## Nova placa de fecho e novo batente da porta interior em aparelhos microondas compactos

EMWK 1050.0 - EMWG 1050.0 - MWGC 610.1

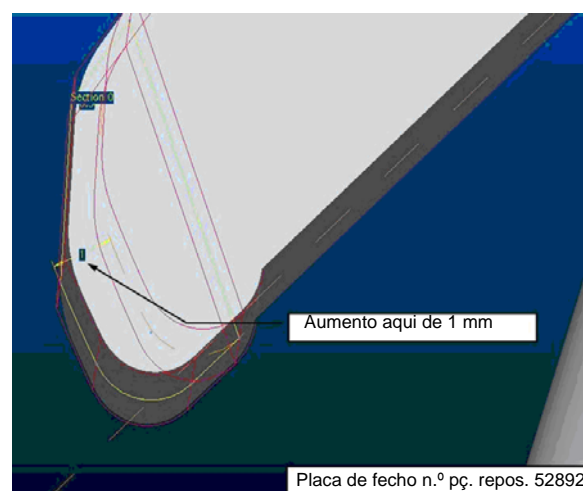
As peças seguintes foram melhoradas com o objectivo de aumentar a estabilidade

- Placa de fecho - comprimento da alavanca aumentada 1 mm
- Batente da porta interior - reforçado na largura para assegurar um contacto permanente entre o suporte e a cavilha durante a utilização. Assim garante-se que o suporte possa ser rodado independentemente da posição da alavanca

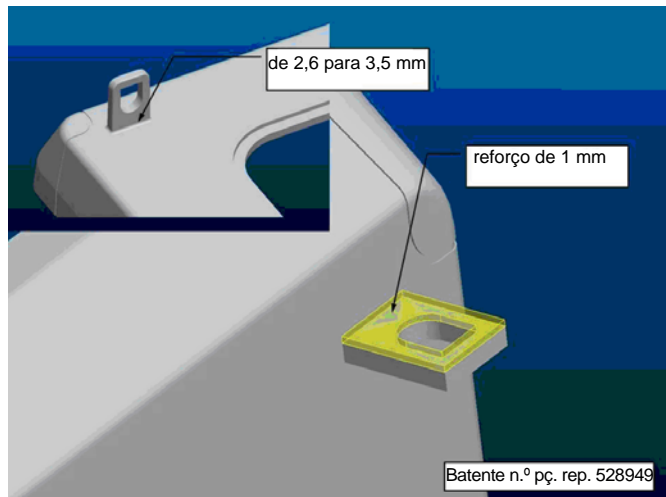
- A placa de fecho vai para a posição de segurança devido à coordenação reduzida entre o gancho e a placa de fecho. Às vezes a mola salta devido ao movimento rápido da sua posição.
- STOP do microondas durante a utilização normal devido ao funcionamento instável dos micro-interruptores

1. Substituir a placa de fecho direita e esquerda.

Devido a estes melhoramentos, a placa de fecho pode funcionar bem mecanicamente e tem uma estabilidade melhor. As posições extremas são evitadas pelo gancho, sem que a placa de fecho possa chegar à posição de segurança quando o gancho está desenganchado. O gancho foi reforçado, o que levou à redução do perigo de ruptura.

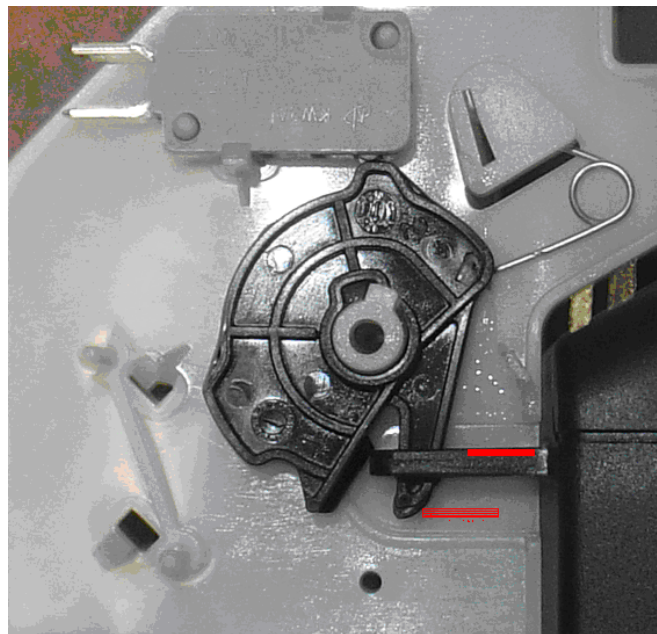
2. Substitua o batente da porta interior.  
O batente tem mais 1 mm de largura e a base foi reforçada.

Batente da porta interior: N.º 528949  
Placa de fecho: N.º 528927
